## **RAPPORTO INFORMATIVO VALUTAZIONE DOCUMENTALE**

**OGGETTO:** valutazione documentale e parere relativo al progetto di un passaggio artificiale per pesci a servizio di sbarramento di derivazione sul Torrente Gesso della Valletta in Frazione Tetti Gaina in Comune di Valdieri.

**DOCUMENTAZIONE RICEVUTA:** stralcio del progetto delle opere con i particolari planimetrici e di sezione della soluzione progettuale del passaggio artificiale per pesci.

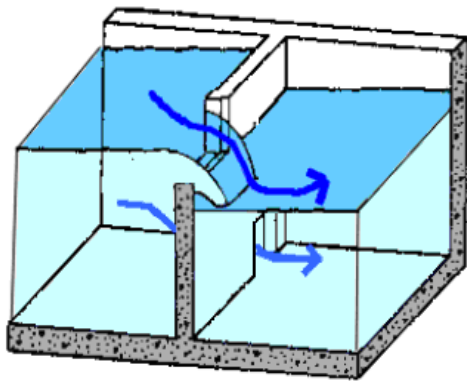
**Tuttavia è possibile riscontrare significative criticità generate dalla errata scelta progettuale di alcune soluzioni dimensionali che di fatto nel complesso rendono l'opera non funzionale e per la quale – nello stato attuale – vi è da esprimersi parere negativo.** E' possibile analizzare compiutamente gli aspetti critici nel proseguo rifacendosi alla consolidata esperienza nazionale ed internazionale ed alla ormai consolidata buona regola progettuale che di fatto in Italia è già anche recepita da numerose linee guida dedicate alla progettazione e realizzazione dei passaggi artificiali per pesci. I range ed i parametri ritenuti funzionali, ai quali anche questo nuovo progetto dovrà rispondere, sono quindi così riassumibili e rappresentano già da soli anche una sufficiente verifica progettuale della soluzione proposta.

- **Il salto idraulico tra un bacino ed il successivo** dovrà essere compatibile con le capacità di salto delle specie ittiche presenti e nello specifico caso essere **compreso al massimo entro 0.30 m o meglio entro 0.25 m per raggiungere migliore efficacia anche per gli stadi giovanili**.

- Il progetto propone salti diversificati che sull'imbocco di monte superano 0.40 m. Tale dislivello non è superabile dalla fauna ittica presente in questo tratto di corso d'acqua e rappresenta da solo un elemento di mancata funzionalità dell'intera opera.

- **Pendenza funzionale dell'opera** (calcolata sulle reali dimensioni idrauliche utili) **compresa al massimo entro il 12 %**.
  - Il progetto propone una pendenza idraulica efficace del 28.3 percento da ritenersi non accettabile.

- **La lunghezza utile interna di ogni singolo bacino** deve essere almeno 3 volte la lunghezza dei pesci di maggiori dimensioni e nello specifico caso compresa **almeno nell'intorno di 2,0 m** (parametro che deve essere verificato poi anche accertandosi il rispetto dei parametri successivi).

- Il progetto propone invece lunghezza utili interne di 1,20 m da ritenersi non congrua.
- L'adozione di setti separatori con stramazzo superficiale in parete sottile di tipo Bazin non permette la completa funzionalità del passaggio artificiale per pesci. Tale soluzione permette il superamento dell'ostacolo solo a pesci che hanno capacità di salto escludendo già in fase

*Setto con fessura laterale e foro di fondo.*

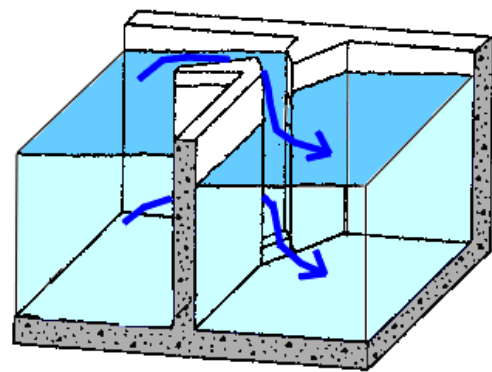
**E' per questi aspetti consigliabile separare i bacini e dissipare il salto idraulico con separazioni che siano dotate anche di foro di fondo o continuità con esso. In questo senso due le scelte adottabili: setto separatore con fessura laterale a flusso parzialmente rigurgitato e foro di fondo a battente posti asimmetricamente l'una dall'altro; setto separatore con fessura laterale a flusso parzialmente rigurgitato aperta fin sul fondo del bacino.**

Nella definizione delle larghezze delle fessure laterali si deve consentire il transito anche dei pesci di taglia maggiore; **per la comunità ittica in questo tratto si consigliano fessure laterali di larghezza non inferiore ai 0.20 m meglio se 0.25 m e fori di fondo non inferiori a 0.20x0.20 m.**
